Bedarfsermittlung 2017-2030

Vorläufige Prüfungsergebnisse

Offshore-Netzentwicklungsplan

Stand: August 2017

Abbildung 6: Deutsche Nordsee mit Entfernungszonen

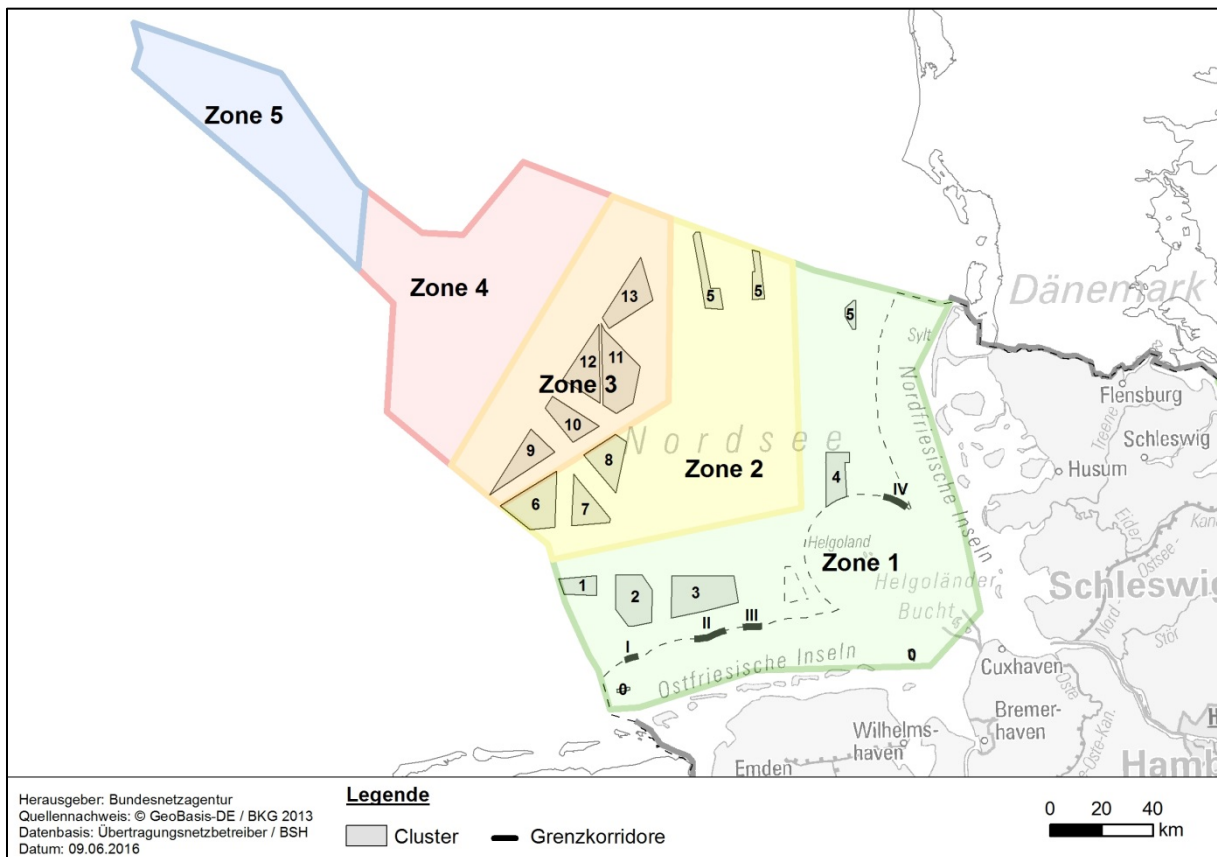
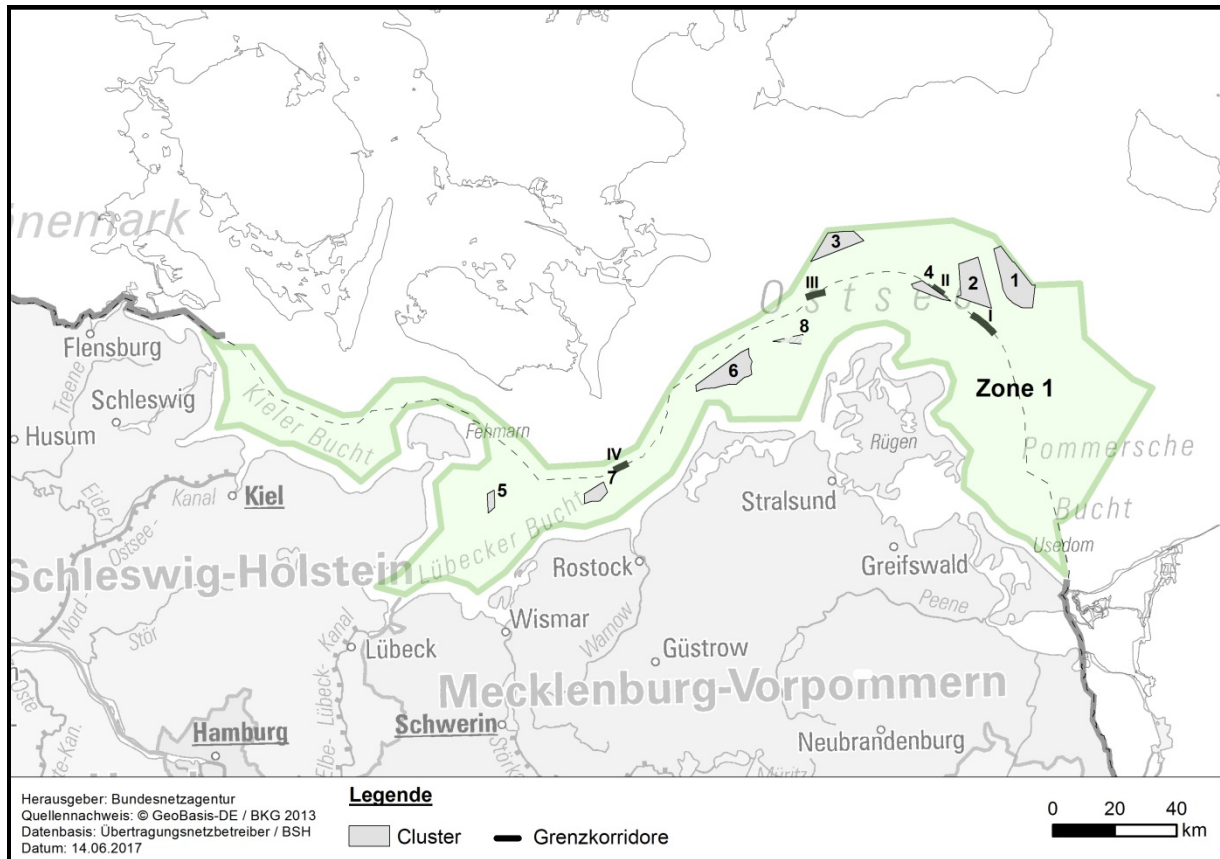
Die Zoneinteilung in der Nordsee ist nachvollziehbar. Es erscheint sachgerecht, das Kriterium der Entfernung nicht als kilometerscharfe Angabe des räumlichen Abstands der Cluster von der Küste auszulegen. Dies würde lediglich zu einer Scheingenaugigkeit führen. Eine kilometerscharfe Berücksichtigung der Entfernung der Cluster von der Küste ist allein schon aufgrund der oftmals großen räumlichen Ausdehnung der Cluster von bis zu ca. 30 km nicht praktikabel.

Eine Ermittlung der Entfernung anhand der voraussichtlichen Trassenlänge der Anbindungssysteme scheint ebenfalls nicht sachgerecht. Da bei der Trassenplanung auf vielerlei Festlegungen der Raumordnung Rücksicht genommen werden muss (z.B. Grenzkorridore zwischen AWZ und Küstenmeer, Schifffahrtswege, Rohstoffgewinnung, Naturschutz) entspricht die tatsächliche Trasse für ein Anbindungssystem i. d. R. nicht dem kürzestem Weg zwischen Erzeugungsgebiet und Festland („Luftlinie“). Die konkrete Ausgestaltung der Trasse ist zum Zeitpunkt der Erstellung des O-NEP noch offen und somit auch die genaue Länge der potenziellen Trassen für Anbindungssysteme noch unbestimmt. Zumal sich auch nachträglich noch der landseitige Netzverknüpfungspunkt eines Anbindungssystems ändern kann und infolgedessen auch die Trassenlänge.

Abbildung 13: Maßnahme 14, HGÜ-Verbindung NOR-3-2

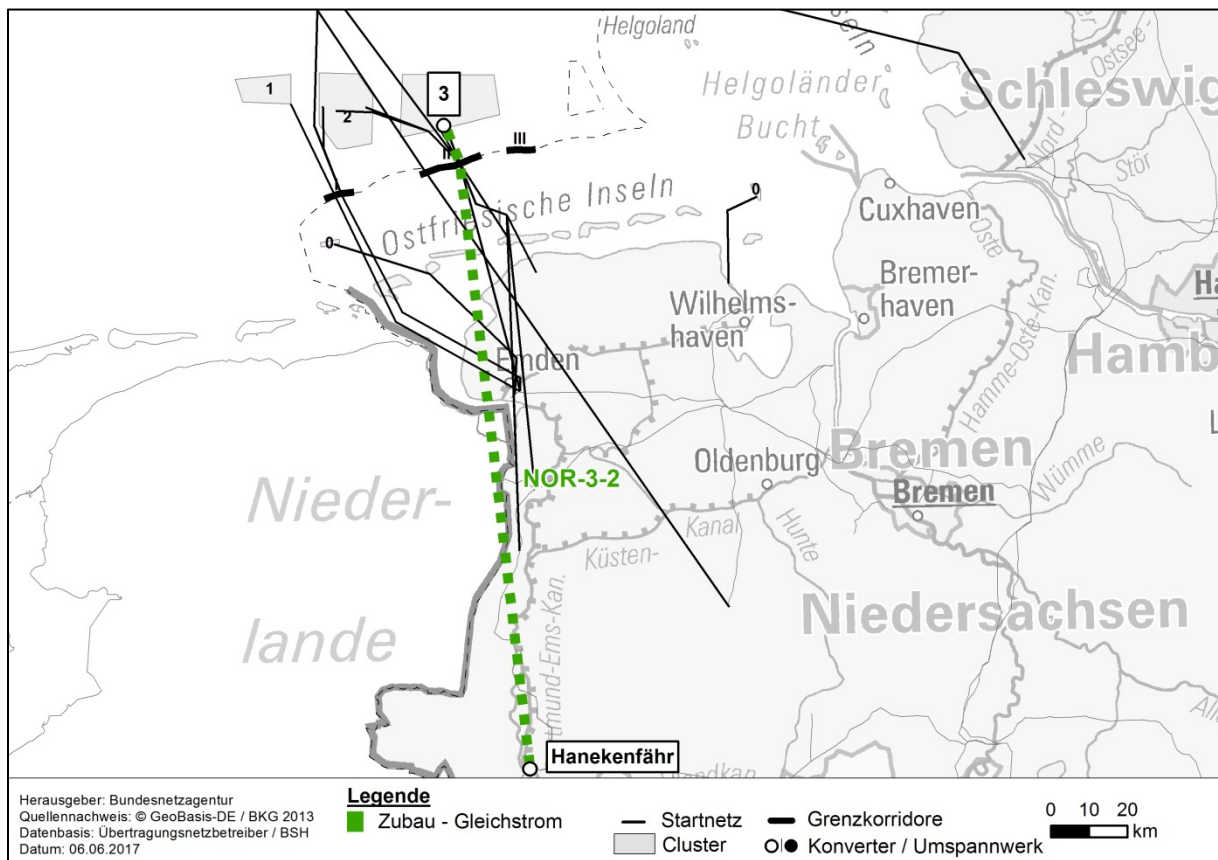
Als Netzverknüpfungspunkt ist Hanekenfähr vorzusehen, dessen Verfügbarkeit ab 2023 geplant ist. Der zweite Entwurf des O-NEP 2017-2030 sieht als Netzverknüpfungspunkt noch Cloppenburg vor. Allerdings zieht die Bundesnetzagentur nach derzeitigem Stand eine Verlagerung von zwei Anbindungssystemen nach Hanekenfähr als netztechnisch und volkswirtschaftlich sinnvollere Lösung vor und setzt dies bei allen weiteren Prüfungen im Rahmen des landseitigen NEP voraus. Zwei weitere Offshore-Anbindungsleitungen nach Cloppenburg zu führen (neben NOR-7-1) wäre nur unter Hinzunahme einer leistungsflusssteuernden Maßnahme (DC-Kurzkupplung, P235) in das Übertragungsnetz möglich. Als Alternative wurden von den Übertragungsnetzbetreibern vorgeschlagen, zwei dieser Anbindungsleitungen jeweils nach Hanekenfähr, Meppen oder Unterweser/West zu verlegen. In allen diesen Varianten könnte die leistungsflusssteuernde Maßnahme in Cloppenburg entfallen. Der Standort Hanekenfähr erscheint zunächst naheliegend, da hier mit dem im Jahr 2022 abzuschaltenden KKW Emsland ein netzseitig gut ausgebauter Standort zur Verfügung steht. Der Standort Meppen erscheint zwar auch möglich, da dann jedoch zusätzlicher Ausbaubedarf zwischen Meppen und Hanekenfähr notwendig wäre, kann die Bundesnetzagentur keinen Vorteil gegenüber einer Lösung direkt in Hanekenfähr erkennen. Die dritte Alternative Unterweser/West ließe sich nach Aussagen der Übertragungsnetzbetreiber wiederum lediglich

mit einer lastflussteuernenden Maßnahme, ähnlich wie in Cloppenburg, betreiben. Hinzukommt, dass zwei zusätzliche Anbindungsleitungen in Unterweser/West zwingend die Realisierung des Projekts P22 voraussetzen, welche nach aktueller Planung erst im Jahr 2029 fertiggestellt wäre. Da die beiden Offshore-Anbindungsleitungen jedoch bereits früher zu realisieren sind, erscheint dies nach aktuellem Stand nicht als tragbare Lösung (vgl. Vorläufige Prüfungsergebnisse Netzentwicklungsplan 2017-2030, Seite 56, Netzverknüpfungspunkte Offshore).

Abbildung 14: Maßnahme 29, HGÜ-Verbindung NOR-6-3

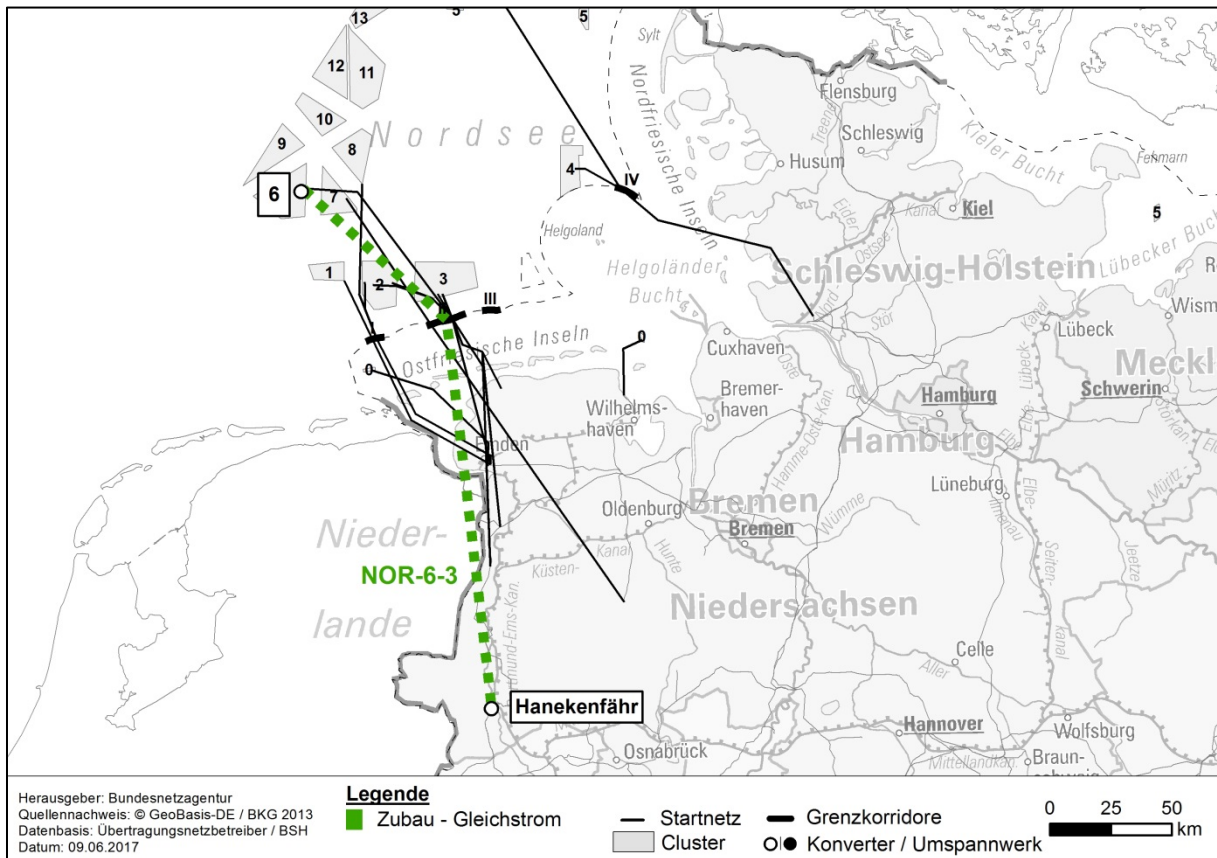
Als Netzverknüpfungspunkt ist Hanekenfähr vorzusehen, dessen Verfügbarkeit ab 2023 geplant ist (der zweite Entwurf des O-NEP 2017-2030 sieht als Netzverknüpfungspunkt noch Cloppenburg vor. Zur Begründung des Wechsels des Netzverknüpfungspunktes: Punkt D.1.2 sowie Vorläufige Prüfungsergebnisse Netzentwicklungsplan 2017-2030, Seite 56, Netzverknüpfungspunkte Offshore).

Abbildung 18: Maßnahme 73, HGÜ-Verbindung OST-2-4

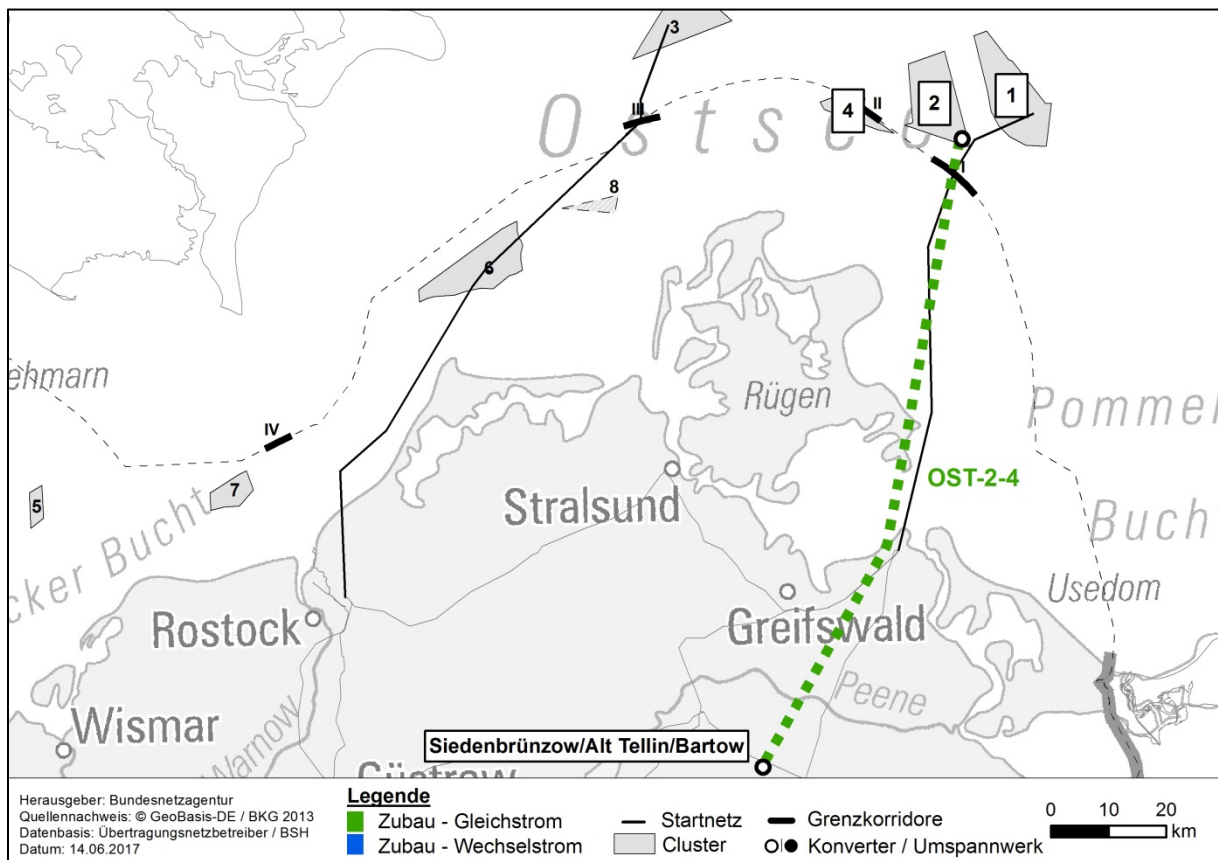
Als Netzverknüpfungspunkt ist Siedenbrünzow/Alt Tellin/Bartow vorgesehen, dessen Verfügbarkeit für 2029 geplant ist. Die Netzanbindung soll mittels 320-kV-DC-Technologie erfolgen.

Die Inbetriebnahme des landseitigen Projekts P 216 Netzverstärkung Güstrow – Siedenbrünzow – Alt Tellin – Iven – Pasewalk/Nord – Pasewalk ist entsprechend dem zweiten Entwurf des NEP 2017-2030 für 2028 anvisiert (vgl. Tabelle 21, Seite 141, NEP 2017-2030). Zu den Bedenken der Bundesnetzagentur, ob diese Zeitplanung sachgerecht ist, siehe auch oben C.8.).

Geplante Fertigstellung: 2027 (2029 im zweiten Entwurf des O-NEP 2017-2030)

Abbildung 19: Maßnahme 89, HGÜ-Verbindung OST-6-1

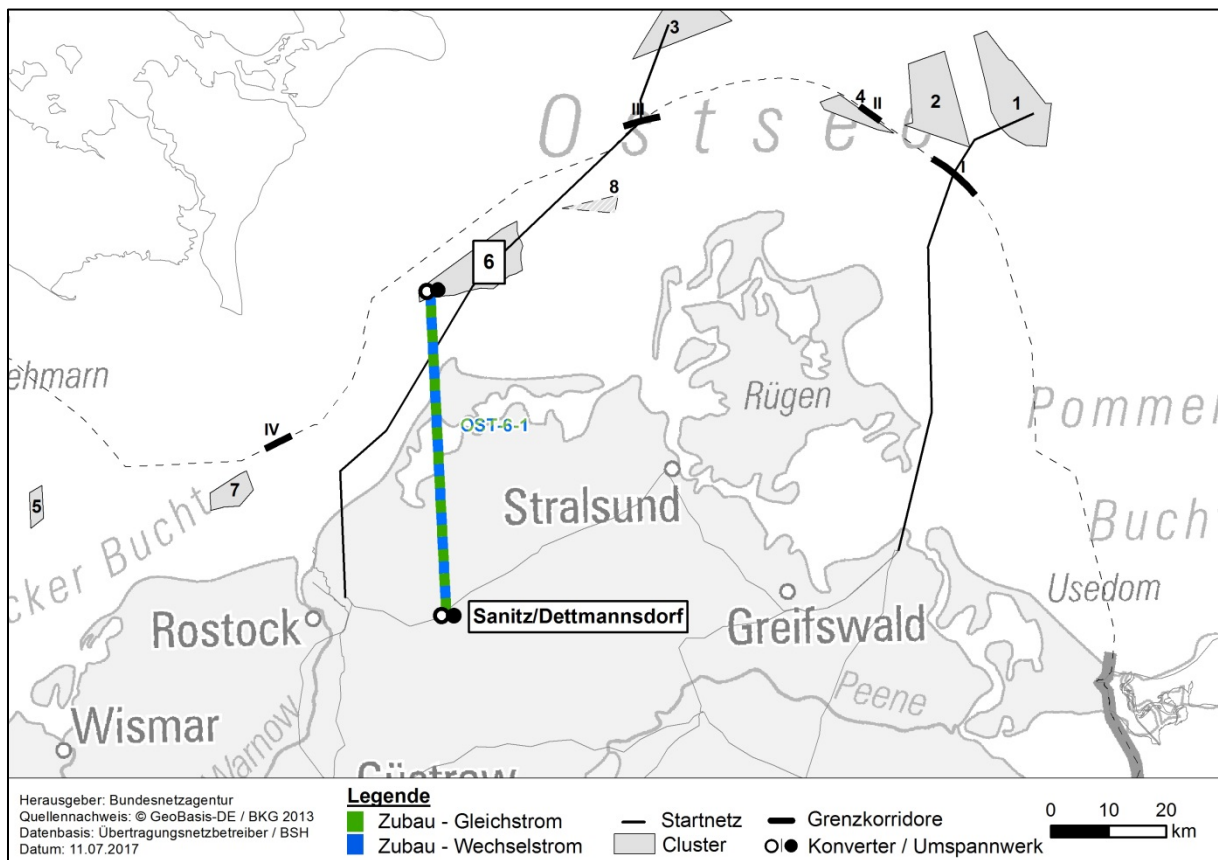
Als Netzverknüpfungspunkt ist Sanitz/Dettmannsdorf vorgesehen, dessen Verfügbarkeit für 2027 bzw. 2028 geplant ist. Die Netzanbindung soll mittels 220-kV-AC-Technologie oder alternativ mittels 320-kV-DC-Technologie erfolgen. Aus Kostengründen erscheint eine Ausführung als DC-System derzeit als sinnvoller (siehe oben Punkt C.3.2).

Geplante Fertigstellung: 2029 (2027 im zweiten Entwurf des O-NEP 2017-2030)
